Vysvětlení zadávací dokumentace č. 1

Terminál veřejné dopravy v Chrudimi

Město Chrudim

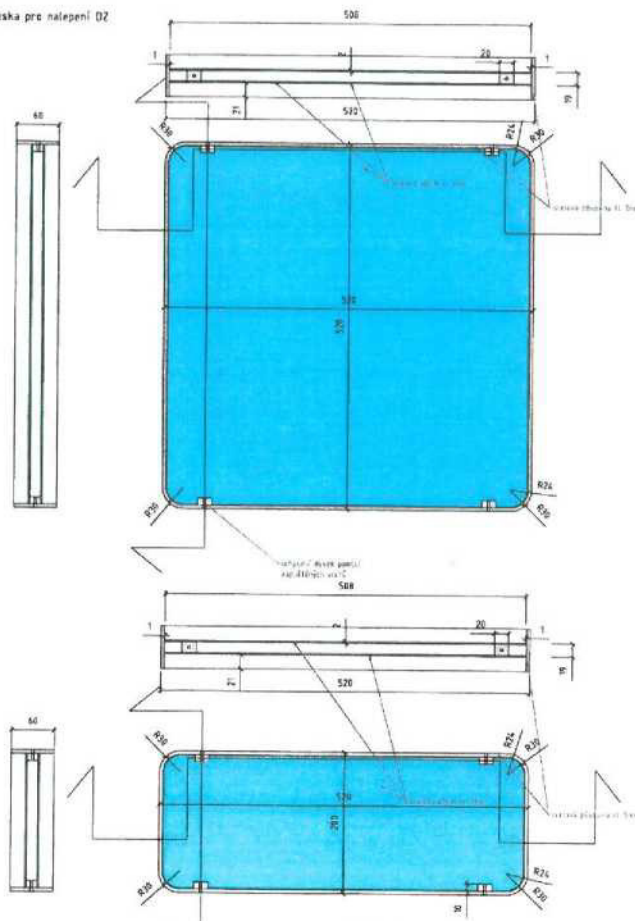
2. Ve výkazu výměr 006/2018_1 - SO 101 Komunikace - Způsobilé hlavní výdaje u položek č. 151 a 152 Dodávka a montáž mříží ke stromům z cortenu, kruhová vzor: nepravidelně rozmístěné kruhové otvory typová R1800/600 a R2500/1000 bychom potřebovali specifikovat, jaká má být tloušťka materiálu a z kolika kusů má být mříž zhotovena. Dále nás prosím informujte, na čem bude mříž držet.

1. Při výpadku elektrického proudu požadujeme, aby byl panel přepnut do nouzového režimu. V nouzovém režimu bude fungovat pouze zobrazení času a minimálně 1 řádek odjezdového tabla. Komunikace s dispečinkem musí být zachována. V nouzovém režimu musí panel fungovat na nabíjecí baterie po dobu minimálně 60 minut.
2. Tloušťka plechu by měla být dostatečná pro náhodný pojezd osobních vozů a přizpůsobena typu podkladní konstrukce – předpokládáme min. cca 15 mm. Dělení mříží požadujeme na $\frac{1}{2}$. Větší průměr, v případě výrobních problémů, je možné dělit i na $\frac{1}{4}$. Mříže budou osazeny standardním způsobem na systém ocelových podkladních rámu, které jsou součástí výrobku – viz přiložený obrázek. Pro jistotu doplňujeme i zobrazení dalšího případně nejasného inventáře.

Deska pro nalepení DZ

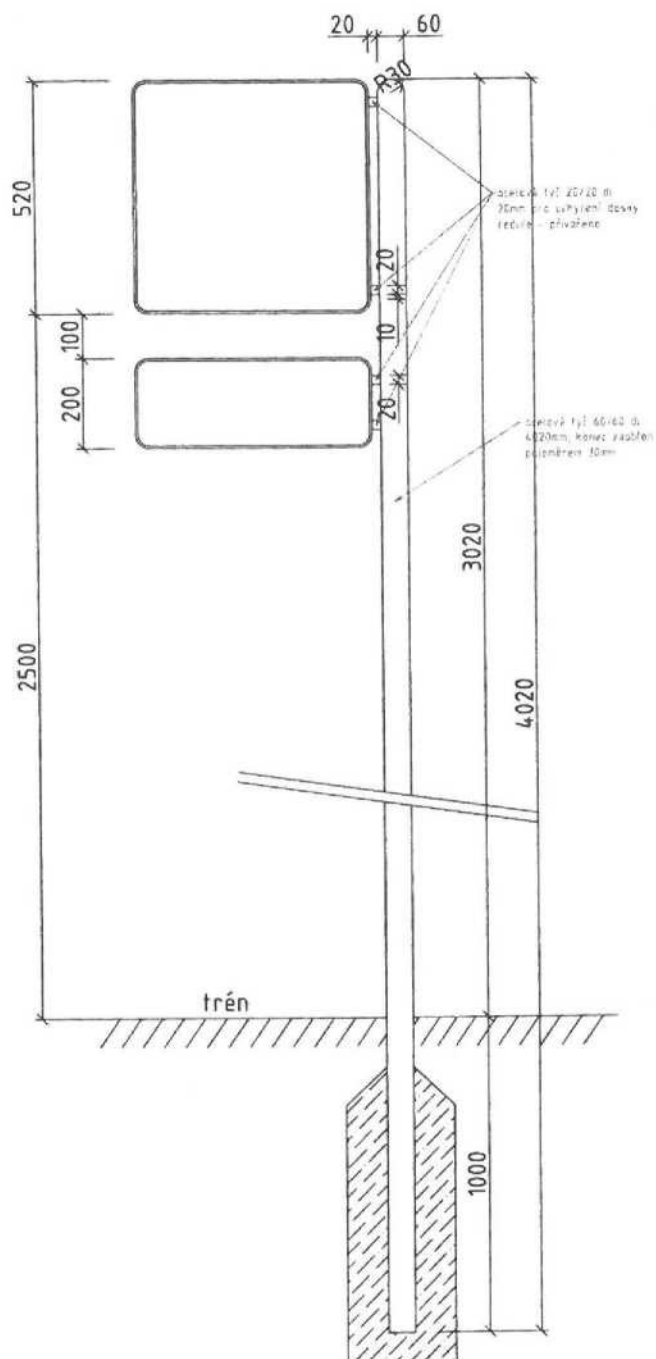
Označník zastávky - pohled
po svaření budou jednotlivé rozebiratelné části pozinkovány
